**DODATEK KE SMLOUVĚ č. 2
KE SMLOUVĚ O DÍLO č. MULNCJ 25010/2022/OSM
ev. č. DS202200216 (dále jen „Smlouva“)**

- A. Smluvní strany shodně prohlašují, že dne 30. 3. 2022 uzavřely smlouvu o dílo (dále jako „**Smlouva**“) za účelem realizace veřejné zakázky na stavební práce s názvem „*Revitalizace letního cvičiště – III. etapa*“ (dále jako „**Dílo**“) zadávané objednatelem jakožto veřejným zadavatelem. Dne 2. 11. 2022 uzavřely smluvní strany dodatek č. 1 Smlouvy.

Stavba: 171/2021 Revitalizace letního cvičiště - III. etapa

Změnový list č. 6 - úprava obruby a základu SO 06; nopová fólie, oplocení

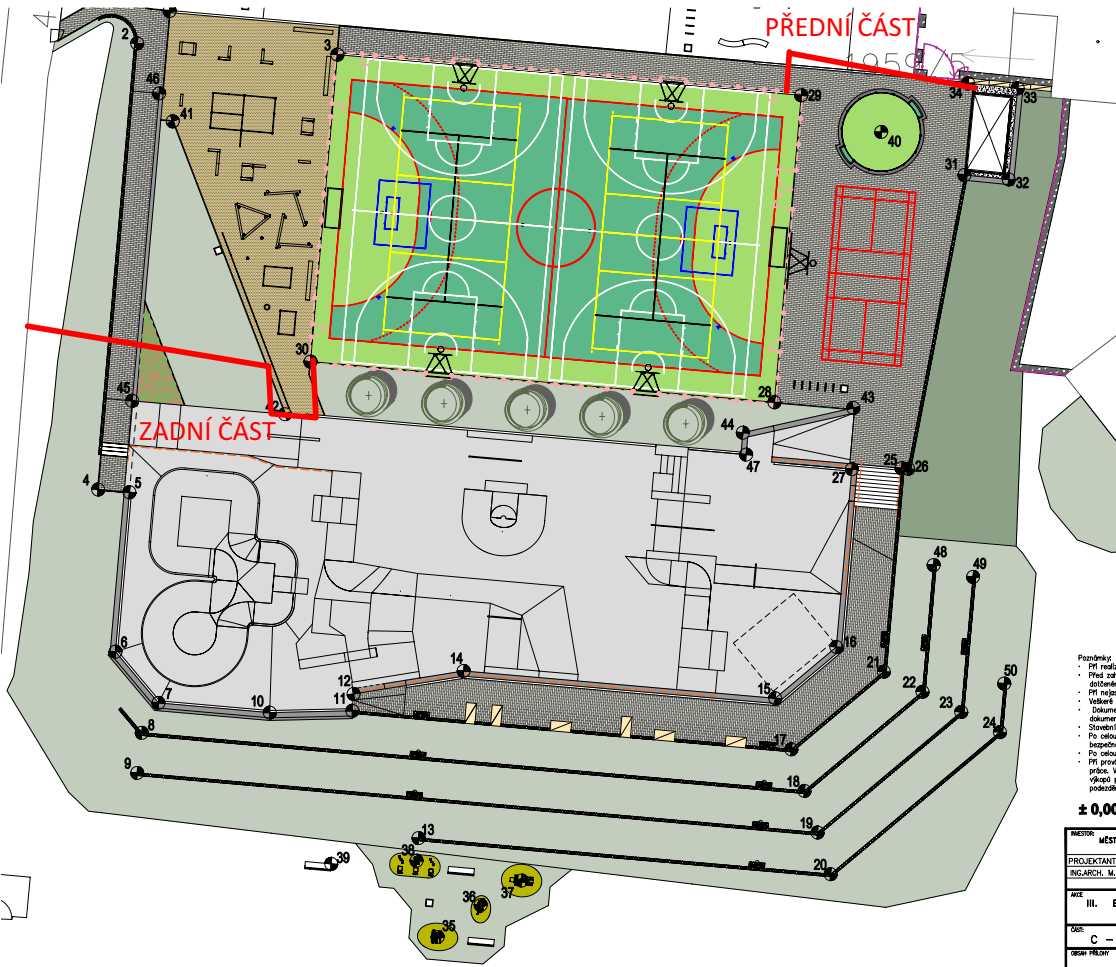
6. Smluvní strany se dohodly, že zhotovitel nebude provádět některé části Díla do doby dokončení železobetonového skateparku jeho zhotovitelem, když jejich provedením dříve by docházelo k výraznému omezení zhotovitele železobetonového skateparku a hrozbě škod na těchto částech Díla. Tyto části Díla jsou blíže specifikovány v soupisu přerušených částí Díla (dále jako „**Soupis přerušených částí Díla**“), který tvoří přílohu č. 4 tohoto dodatku č. 2. Přílohu Soupisu přerušených částí Díla tvoří zakreslení úseků s přerušenými částmi Díla.

13. Povinnosti zhotovitele dle odst. 14.5 a 14.18 Smlouvy na zajištění instalace pevných zábran a organizace kontrolních dnů se vztahují pouze na dobu do dokončení Části 1 Díla a následně na dobu realizace Části 2 Díla. S ohledem na zajištění zabezpečení vstupu osob na nedokončené části stavby Zhotovitel zajistí do doby zahájení realizace Objektu SP jiným zhotovitelem, maximálně však do ukončení provozu zbylé části areálu Letního cvičiště v roce 2023 instalaci mobilního oplocení dle situace s vyznačením mobilního oplocení, která tvoří přílohu č. 7 tohoto dodatku č. 2 Smlouvy (dále jako „**Situace**“).
